# 添付書類九の一部補正

添付書類九を以下のとおり補正する。

添付書類十 3章を以下のとおり補正する。

第 7.1.4.1-2 図 崩壊熱除去機能喪失 (取水機能が喪失した場合) の対応手順の概要

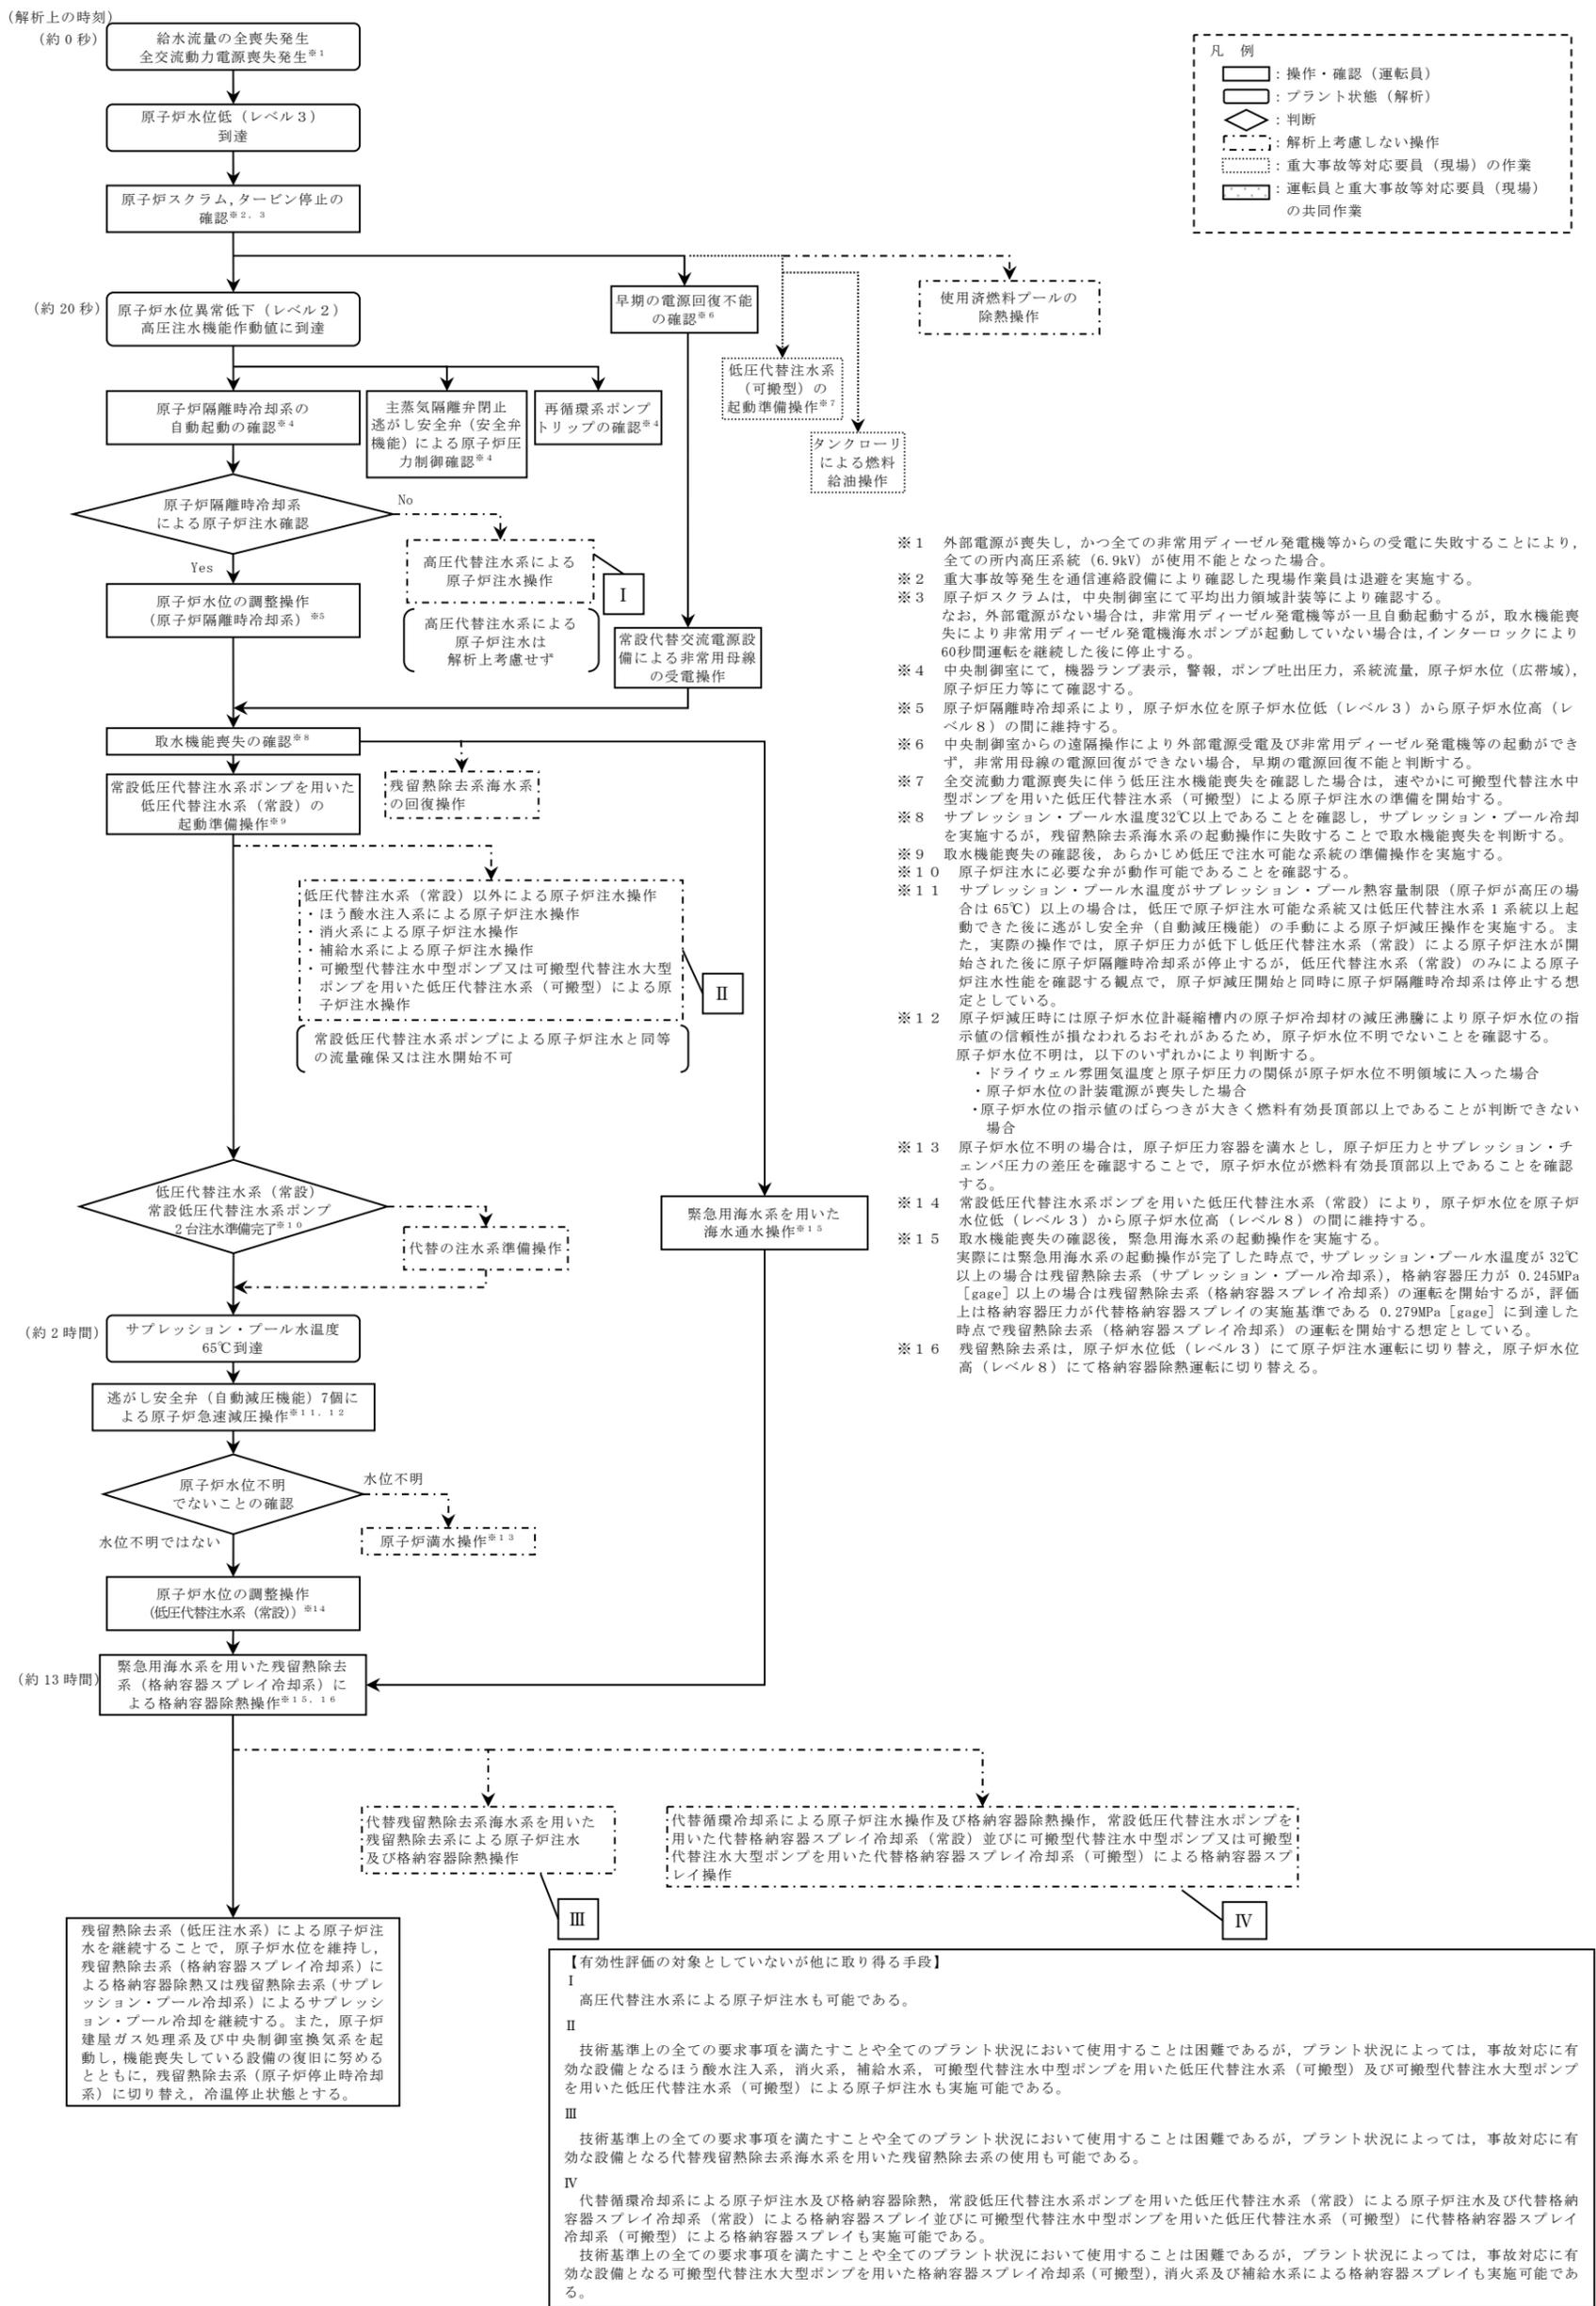
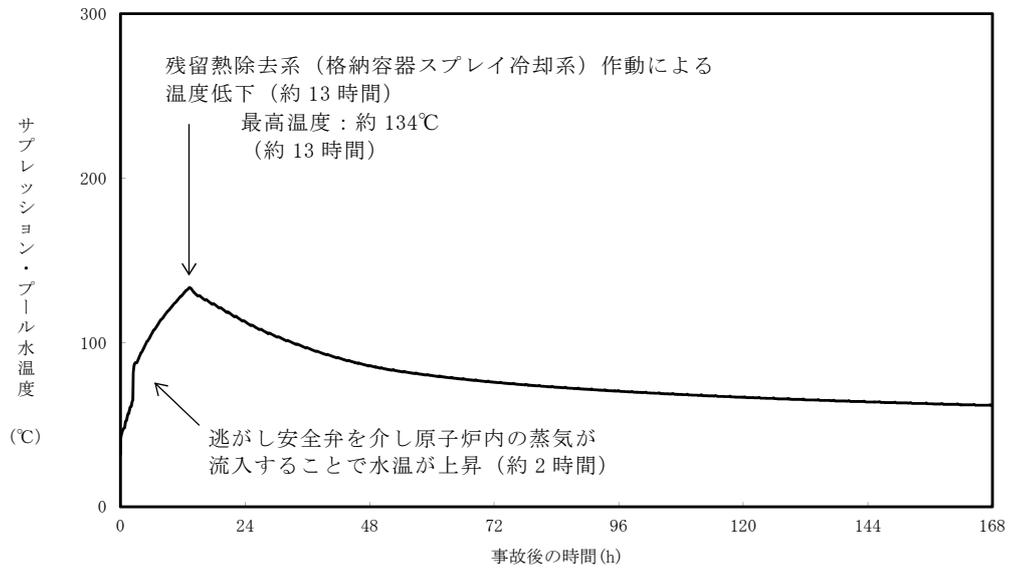
頁	行	補 正 前	補 正 後
** 10-7.1- 166		事故等対策について	
** 10-7.1- 176		第7.1.3.2-2図 全交流 動力電源喪失（T B D, T B U）の対応手順の概 要	別紙10-7.1-6に変更す る。
** 10-7.1- 211 ～		第7.1.3.3-1表 全交流 動力電源喪失（T B P） 時における重大事故等対 策について	別紙10-7.1-7に変更す る。
** 10-7.1- 213			
** 10-7.1- 224		第7.1.3.3-2図 全交流 動力電源喪失（T B P） の対応手順の概要	別紙10-7.1-8に変更す る。
** 10-7.1- 262 ～		第7.1.4.1-1表 崩壊熱 除去機能喪失（取水機能 が喪失した場合）におけ る重大事故等対策につい て	別紙10-7.1-9に変更す る。
** 10-7.1- 263			
** 10-7.1- 273		第7.1.4.1-2図 崩壊熱 除去機能喪失（取水機能 が喪失した場合）の対応	別紙10-7.1-10に変更 する。

第 7.3.1-2 図 想定事故 1 の対応手順の概要

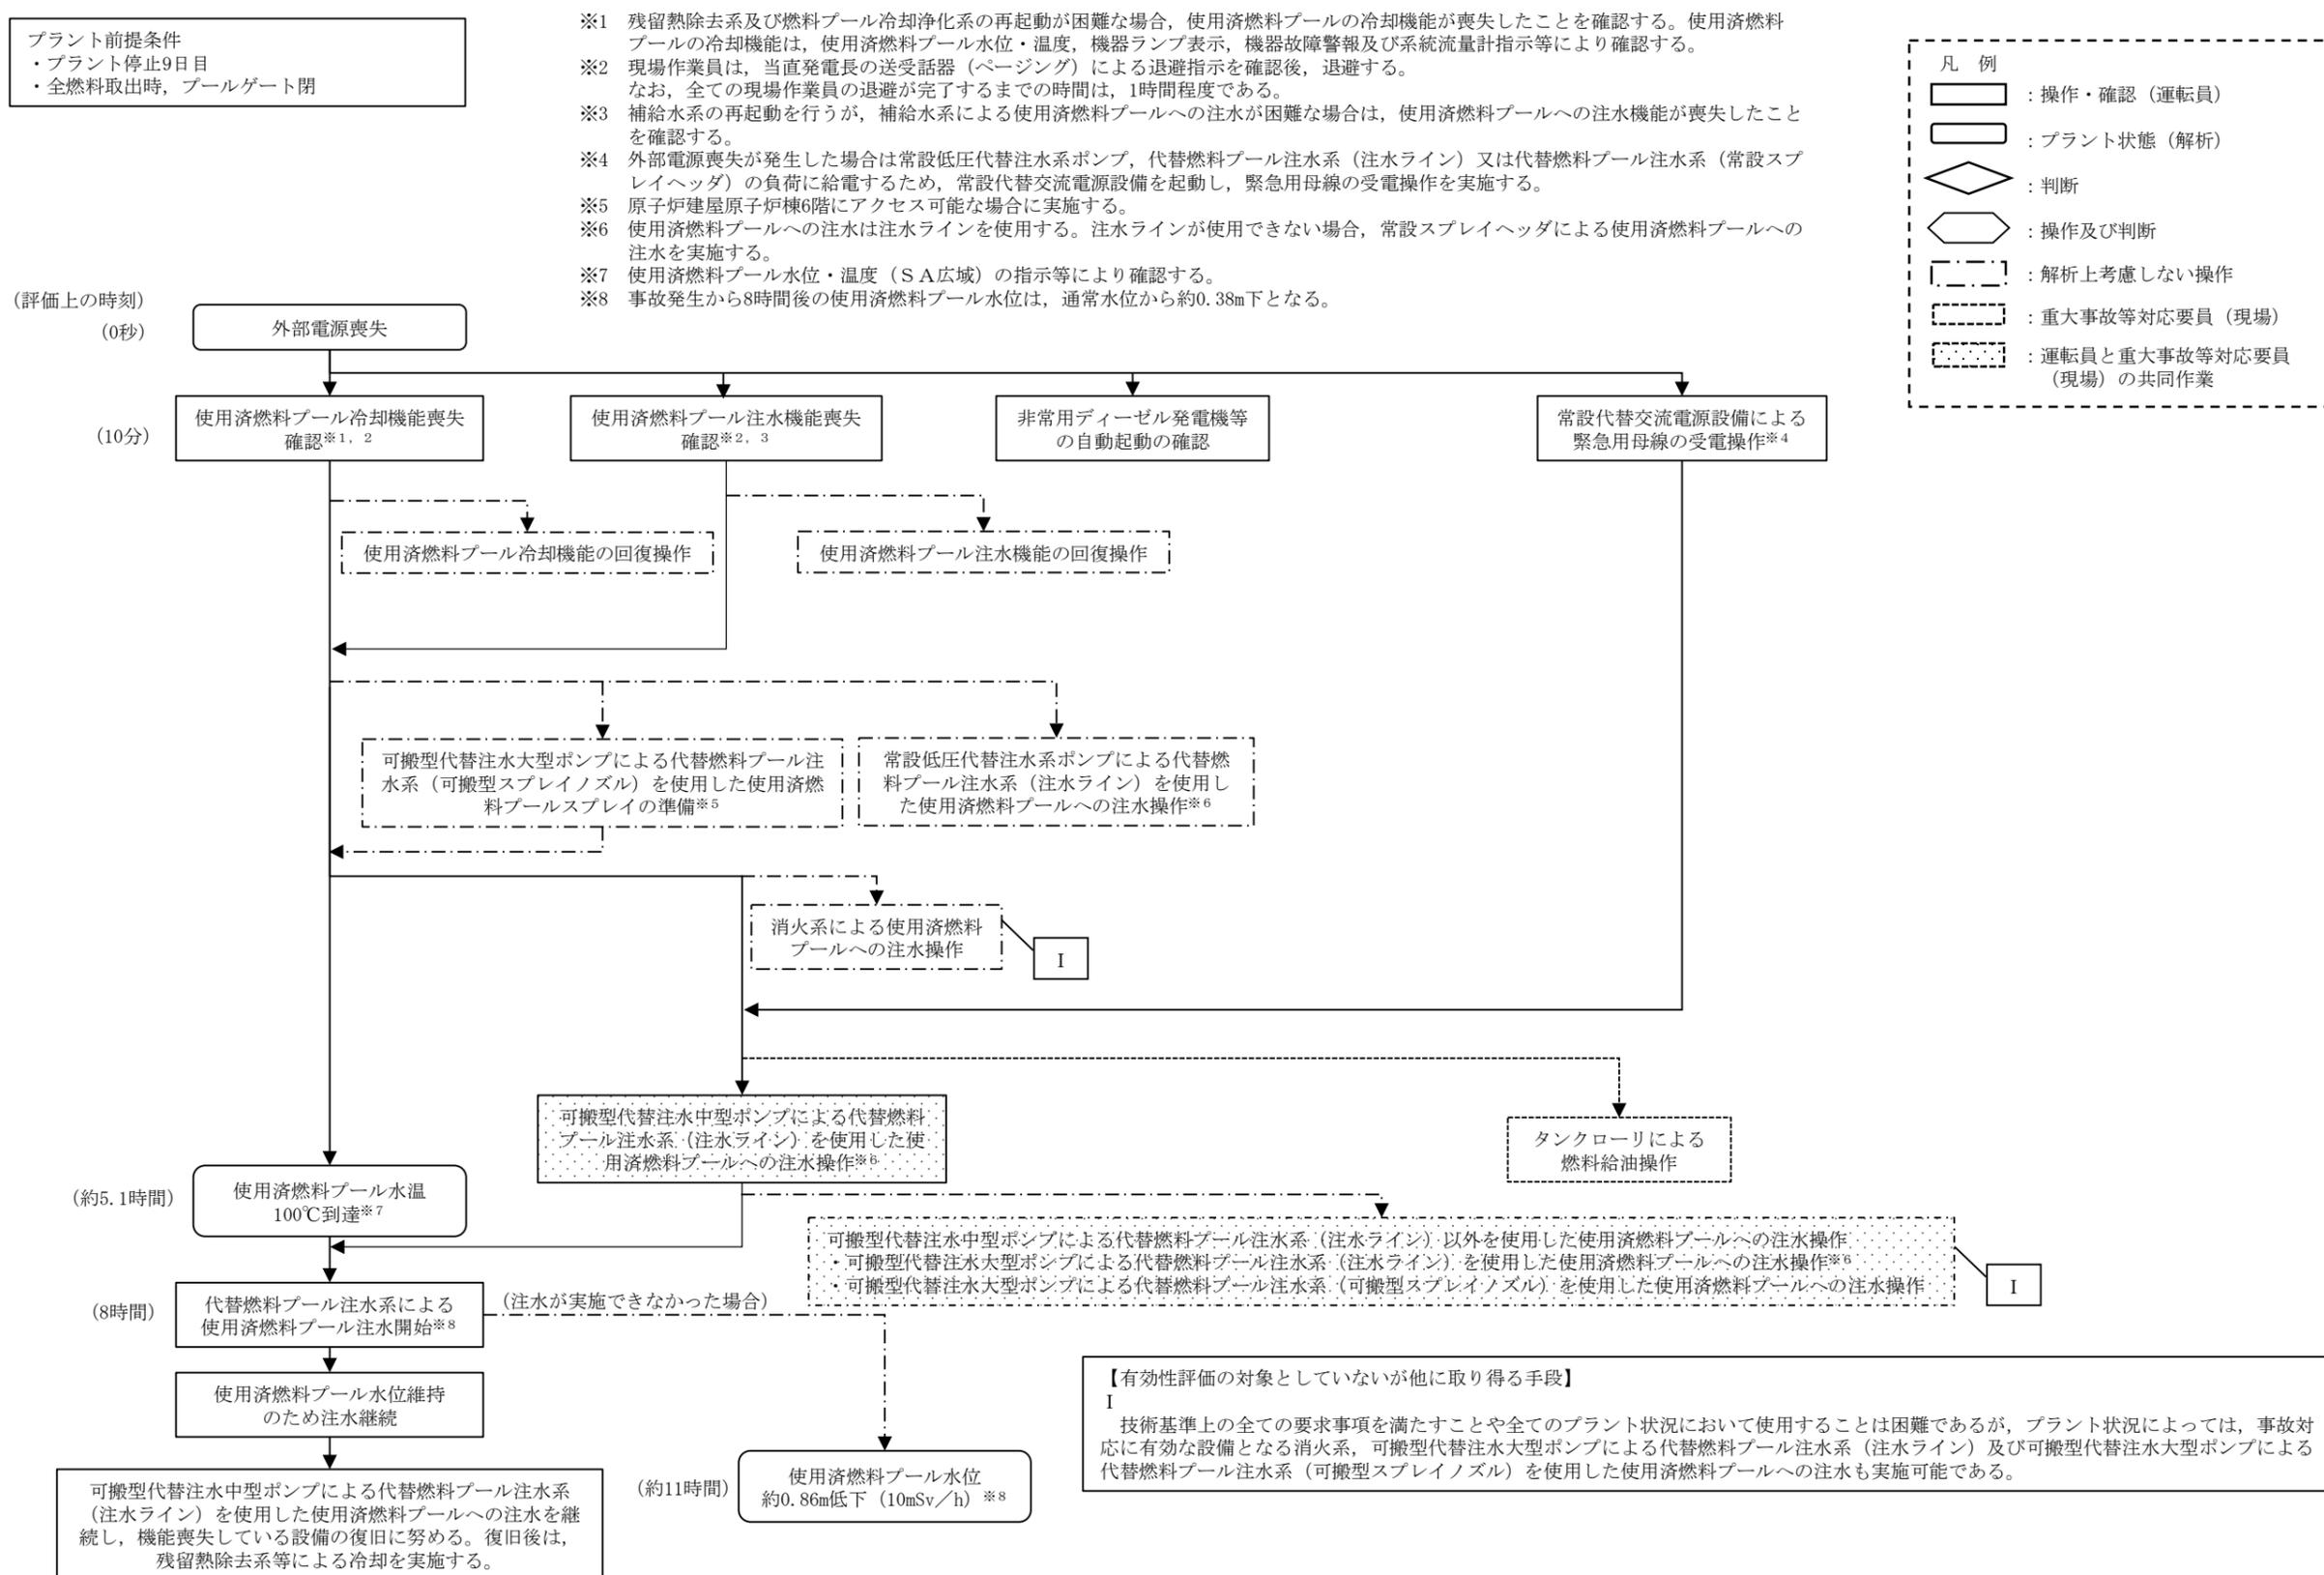
頁	行	補 正 前	補 正 後
** 10-7.3-3	下 2～ 下 1	…， <u>可搬型代替注水大</u> 型ポンプによる代替燃料 プール注水系（常設スプレ イヘッド） …	…， <u>可搬型代替注水中型</u> ポンプによる代替燃料プ ール注水系（常設スプレ イヘッド）， <u>可搬型代替</u> 注水大型ポンプによる代 替燃料プール注水系（常 設スプレイヘッド） …
** 10-7.3-8	上 7～ 上 8	…， <u>可搬型代替注水大</u> 型ポンプによる代替燃料 プール注水系（常設スプレ イヘッド） …	…， <u>可搬型代替注水中型</u> ポンプによる代替燃料プ ール注水系（常設スプレ イヘッド）， <u>可搬型代替</u> 注水大型ポンプによる代 替燃料プール注水系（常 設スプレイヘッド） …
** 10-7.3- 20 ～		第 7.3.1-1 表 想定事故 1 における重大事故等対 策について	別紙 10-7.3-1 に変更す る。
** 10-7.3- 21			
** 10-7.3- 24		第 7.3.1-2 図 想定事故 1 の対応手順の概要	別紙 10-7.3-2 に変更す る。
